Verslag huishoudelijke elektrische installatie op laagspanning en zeer lage spanning

Referentie: **013-20260422-06**	Datum controle: **22/04/2026**
Keurder: **013**

Eigenaar:	**Conny Blomme**	EAN-code:	**541448820041089482**
Adres installatie:	**Dorpsplein 15, 8851 - Koolskamp**	Nummer teller(s):	**1sag1100334826**
		Distributienetbeheerder installatie:	**Fluvius**

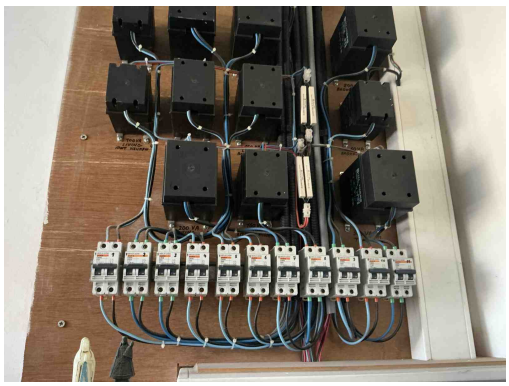
Inbreuk(en):

D25 - De verbindingsinstallaties en/of de beveiligingstoestellen (veiligheden, vermogensschakelaars, differentieelstroombeveiligingingsinrichtingen...) moeten op steunpanelen gegroepeerd en gemonteerd zijn in één of meer schakel- en verdeelborden. (Boek 1: 5.3.5.1)

C21 - Het gebruik van geleiders van het type VOB, zonder bijkomende afscherming is niet toegestaan (Boek 1: 5.2.9.6).

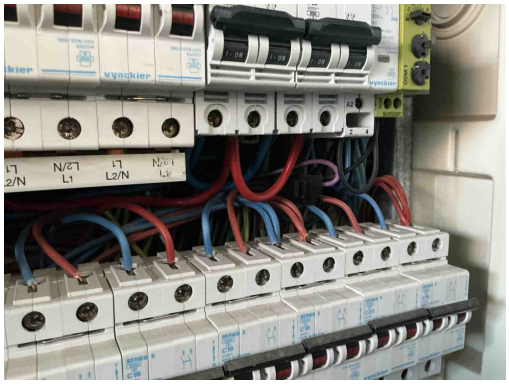
Inbreuk(en):

C35 - Er zijn doorverbindingen gemaakt met lusterklemmen; er kon niet aangetoond worden dat deze klemmen geschikt zijn voor de aanwezige spanning, stroom en draadsectie en dat ze “CE” zijn (Boek 1: 1.4.2.1.).

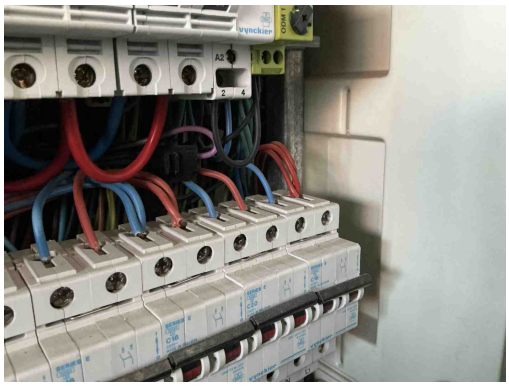
Inbreuk(en):

T21 - Het elektrisch materieel is niet geplaats volgens de voorschriften van de fabrikant/ regels van goed vakmanschap . (Boek 1: 1.4.1.3)
Opmerking: Oa Max aantal geleiders overschreden

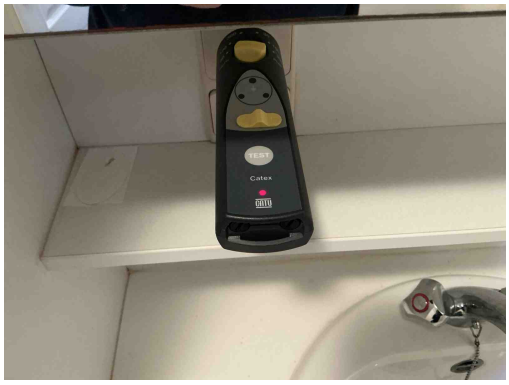
Inbreuk(en):

A16 - Er is geen continuïteit van de beschermingsgeleider van de contactdoos (Boek 1: 5.4.3.4).
Opmerking: Oa badkamer

Inbreuk(en):

C26 - De verbindingen zijn niet gebeurd in borden, in aftakdozen, aan de klemmen van contactdozen, schakelaars of in de verlichtingstoestellen (Boek 1: 5.2.6.1).
Opmerking: Oa buiten

Inbreuk(en):

C28 - Niet gebruikte leidingen onder spanning zijn niet op een degelijke manier geïsoleerd of verwijderd (Boek 1: 4.2.1.1).
Opmerking: Oa buiten
